Ķekavas novada pašvaldības iepirkumu komisija atklāta konkursa "Būvdarbu veikšana jaunas pirmsskolas izglītības iestādei Titurgā, Baložu pilsētā, Ķekavas novadā", identifikācijas Nr. ĶNP 2024/76, ietvaros ir saņēmusi ieinteresētā piegādātāja jautājumus un sniedz uz tiem atbildes

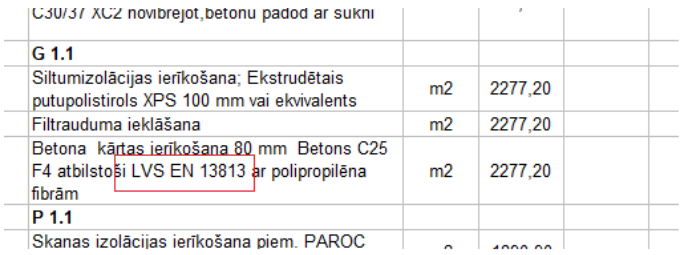
3.	Lūgums apstiprināt iestrādes tehnoloģiju grīdas pīrāgiem G.1.1, P1.1, P1.1a: a)slapjais betons; b) klona grīdas; Jo pēc pasūtītāja tāmes ir norādes uz LVS EN 13813 Klona materiāli un klona grīdas - Klona materiāli - Īpašības un prasības, bet pēc BK daļas 'stiegrots betons'? Tāmes pozīcijas: 	Ņemot vērā jautājumu apjomu un būtiskumu iepirkuma sekmīgai realizācijai, atbilde tiks sniegta turpmākajā sarakstē.

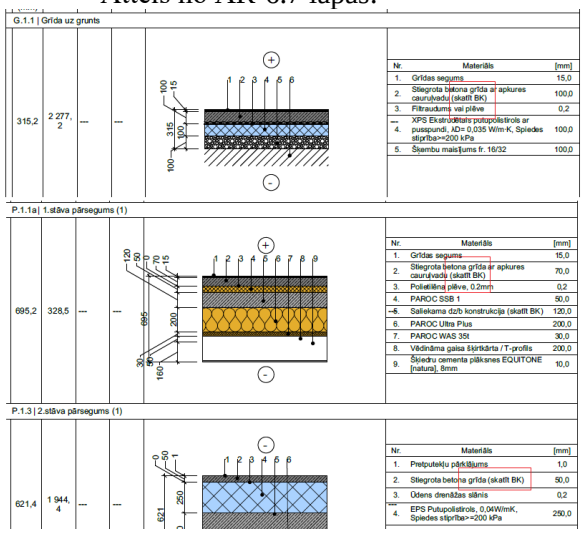
4.	Pēc AR-6.7 lapas norādījumiem stiegrotā betona konstrukcijas tipiem G.1.1, P1.1, P1.1a, P1.3 jāskatās BK daļā. Lūgums norādīt konkrētus BK daļās rasējumus, kur var atrast **pilnu** informāciju par **KATRA** no šī sarakstā iekļautā grīdas tipa **stiegrojuma tipu** un apjomu, **betona klasi**. Attēls no AR-6.7 lapas: 	Ņemot vērā jautājumu apjomu un būtiskumu iepirkuma sekmīgai realizācijai, atbilde tiks sniegta turpmākajā sarakstē.

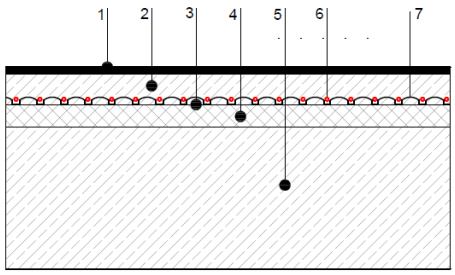
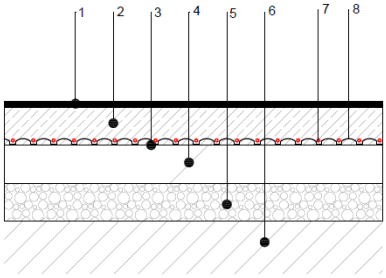
5.	Lūgums iesniegt izsmelošu atbildi par rasējumos AVK-A-02, AVK-A-04 redzamo silto grīdu stiprināšanas metodi. Jo mezglos redzamais risinājums neatbilst grīdas sastāvam: Paroc SSB1 ir plakanā vate, XPS arī plakans putu polistirols bez reljefa, kas ļauj viegli montēt grīdas apkures caurules. Attēli no rasējumiem:	Ņemot vērā jautājumu apjomu un būtiskumu iepirkuma sekmīgai realizācijai, atbilde tiks sniegta turpmākajā sarakstē.

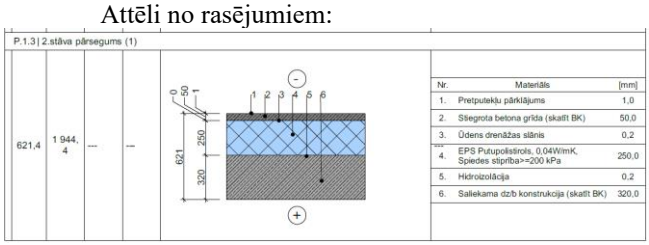
7.	Pievēršam uzmanību grīdas tipa P1.3 betona kārtas biezumam (50mm). Lūgums izvērtēt biezuma palielināšanu līdz vismaz 80-100mm, lai būtiski samazinātu plaisāšanas un malu uzliekšanos uz augšu riskus. Attēli no rasējumiem:  	Ņemot vērā jautājumu apjomu un būtiskumu iepirkuma sekmīgai realizācijai, atbilde tiks sniegta turpmākajā sarakstē.
